### Kleinmachnower Schleuse

### Position zum Neubau der nördlichen Schleusenkammer

### Argumente für den Bau einer 115 m Schleuse unter Berücksichtigung der Eingriffsminimierung

## Skizze der 115m-Schleuse

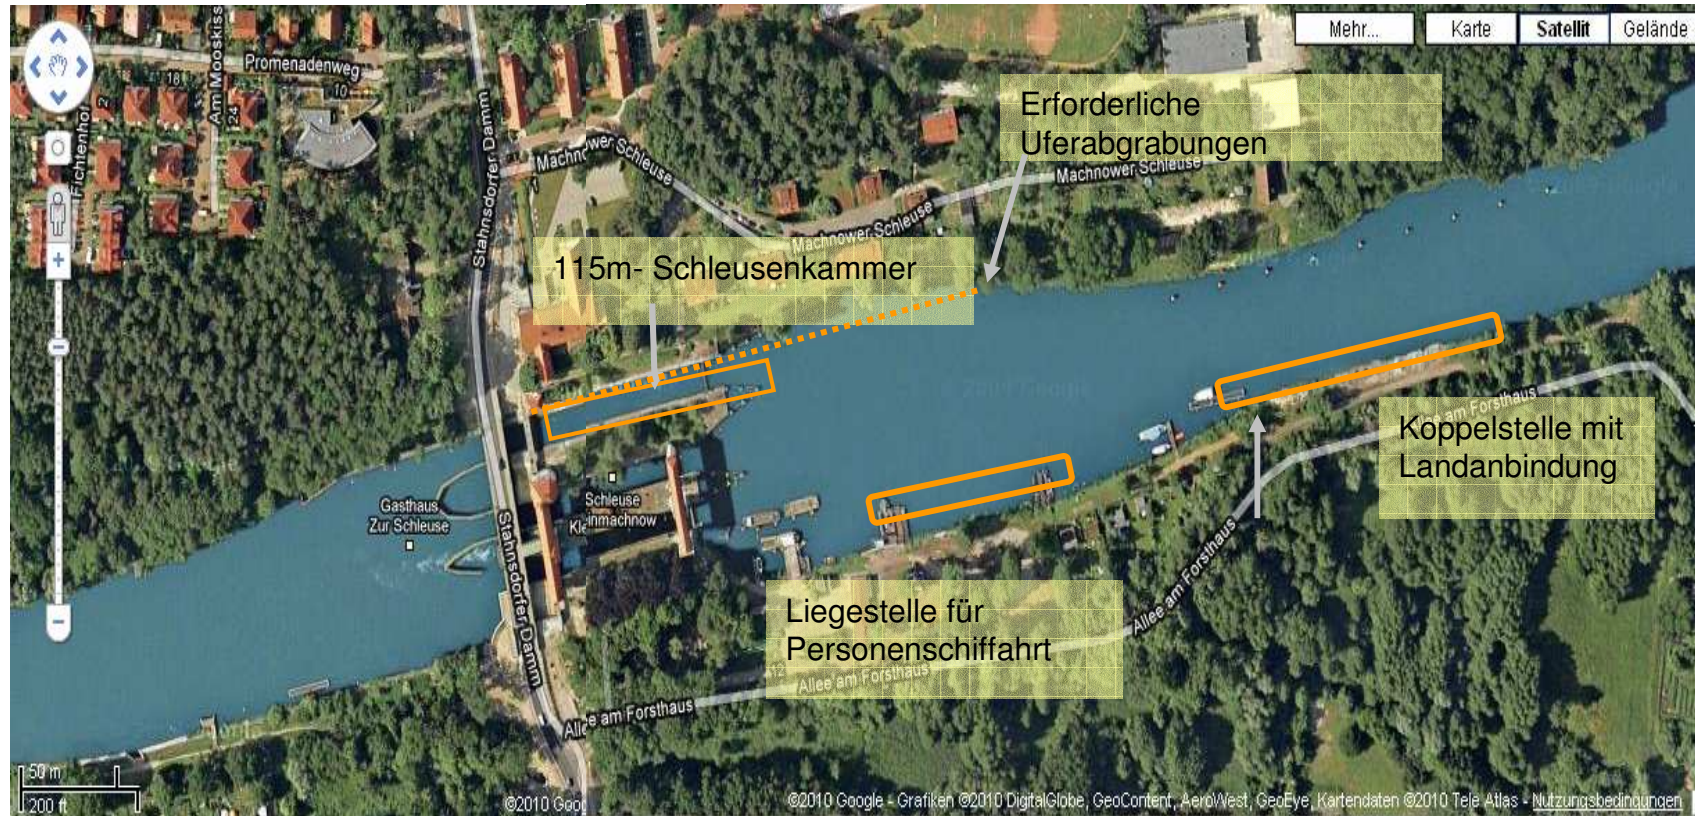
- Vermeidung von Uferabgrabungen für Koppelstellen bzw. Abgrabung an Stellen ohne schützenswertes Gut
- Nutzung der bisherigen Wartestellen im Ober- und Unterhafen für die Koppelmanöver
- Vorverlagerung der Wartestellen

- Unterhafen: jetzige Wartestelle (=> keine zusätzlichen Uferabgrabungen!)
- Oberhafen: Koppelstelle am südlichen Ufer ; zur Optimierung der Fahrrinne ist eine Uferabgrabung in diesem Bereich vorstellbar, da hier kein besonderes Schutzgut vorhanden ist.

- Mittels Einsatz modernster Verkehrslenkungstechnik (Telematik) können die Schiffe ohne großen Zeitverlust den Schleusenvorgang auch von einer vorgezogenen Wartestelle aus durchführen:
- Unterhafen: Autobahnbrücke und/oder unterhalb der Brücke am nördlichen Ufer
- Oberhafen: Einrichtung der Wartestelle oberhalb der Brücke am Zehlendorfer Damm am südlichen Ufer oder an der alten Treidelbahnstation unterhalb der Brücke.

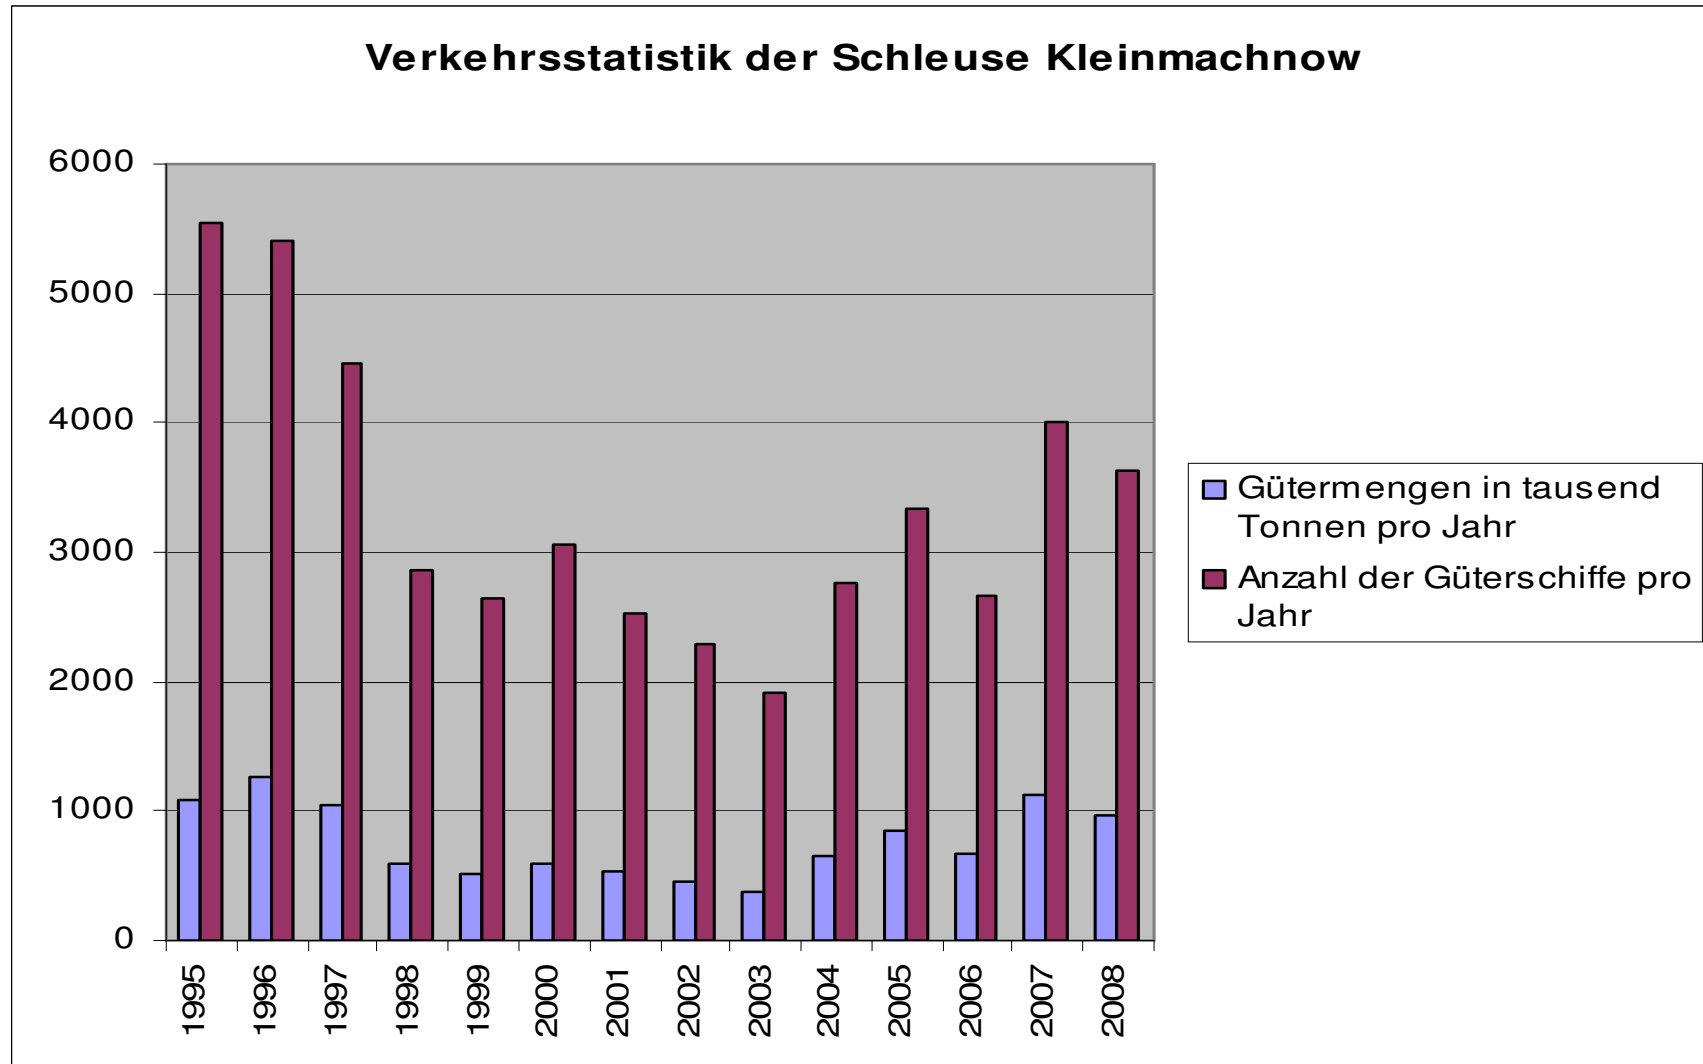
Argumentation WSD	Argumentation BUND /FörderVerein / BI
<p>Pressemitteilung WSD 12.2.2010</p> <ul style="list-style-type: none"><li>- „Eine 115 m lange Schleuse hätte sogar erheblich größere Landabgrabungen und Baumverluste zur Folge, da sie sehr viel größere Vorhäfen erfordern würde.</li><li>- Es müssten Koppelstellen für die bereits heute verkehrenden langen Schubverbände in das nördliche Ufer eingebaut werden.</li><li>- Mit den Koppelmanövern ist eine erhebliche Lärm- und Abgasbelastung für die Anwohner verbunden.“</li></ul>	<p><b>Dies ist FALSCH!</b></p> <ul style="list-style-type: none"><li>- Die seitens WSD zitierte zwingende rechtliche Notwendigkeit, dass Koppelstellen Landzugang haben müssen, und damit Uferabgrabungen erfordern, <b>besteht nicht!</b></li><li>- Die Lage der Koppelstellen kann in einer 115m-Schleuse so gewählt werden, dass keine Uferabgrabungen erforderlich sind (Lage im Wasser), bzw. an Stellen ohne hohe ökologische Eingriffe!</li><li>- Die bisherigen Wartestellen im Wasser können als Koppelstellen weiterhin genutzt werden (erneuert und ggf. mit weiteren Sicherheitsmaßnahmen ausgestattet).</li><li>- Die Lärm- und Abgasbelastung einer 115m-Schleuse<ul style="list-style-type: none"><li>- <i>wird keinesfalls höher, da heute auch vor der Schleuse entkoppelt wird!</i></li><li>- Durch das Vorziehen der Wartestellen wird die Lärm- und Abgasbelastung <i>reduziert!</i></li></ul></li></ul>

**Ökologische Vorteilhaftigkeit der 190m-Schleuse nicht gegeben!**

**Es besteht KEINE Notwendigkeit, Koppelstellen einer 115m-Schleuse ans Ufer zu bauen!**
